**Conseil économique et social**

**Commission économique pour l'Europe****Comité des transports intérieurs****Forum mondial de l'harmonisation des Règlements  
concernant les véhicules****Groupe de travail de la sécurité passive****Cinquante-huitième session**

**Règlement n° 16 (Ceintures de sécurité)****Proposition de complément 7 à la série 06 d'amendements  
au Règlement n° 16 (Ceintures de sécurité)****Communication de l'expert des Pays-Bas\***

Figure 2  
Installation du gabarit sur le siège du véhicule  
(voir par. 2.6.1)

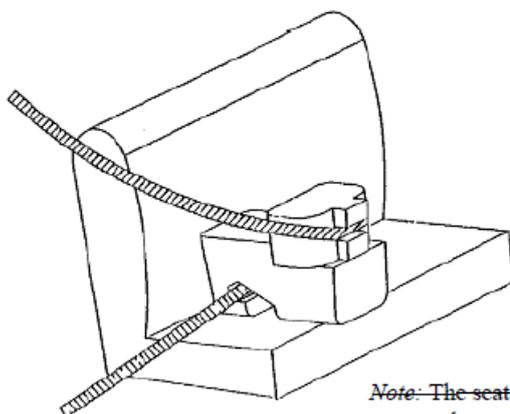
3. Annexe 17, appendice 1, paragraphe 3.2 : Jusqu'à présent, les prescriptions d'essai pour ce qui est du tracé de la ceinture se trouvent au paragraphe 3.2 et dans les figures 2 et 3. En outre, le texte actuel pourrait conduire à des interprétations erronées. En conséquence, dans la proposition actuelle, toutes les exigences de test sont maintenant regroupées au paragraphe 3.2 et plus particulièrement le sens des termes « doit être en contact » est défini plus précisément.

Figure 3  
Vérification de la compatibilité  
(voir par. 2.6.1 et 3.2)

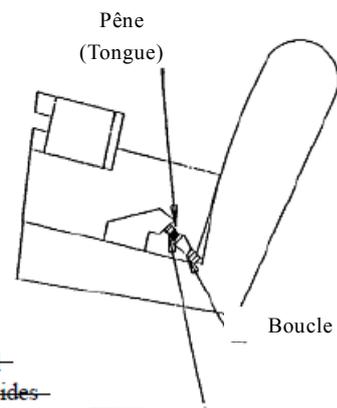
« 3.2 Le brin abdominal de la ceinture doit être en contact avec les deux côtés du gabarit en arrière de l'échancrure prévue pour son passage (voir fig. 3). **La sangle de la ceinture doit toucher le bord arrondi des deux côtés du gabarit sur au moins [50%] de sa largeur.**

~~Note: The seat belt webbing shall contact the curved edge on both sides of the fixture~~
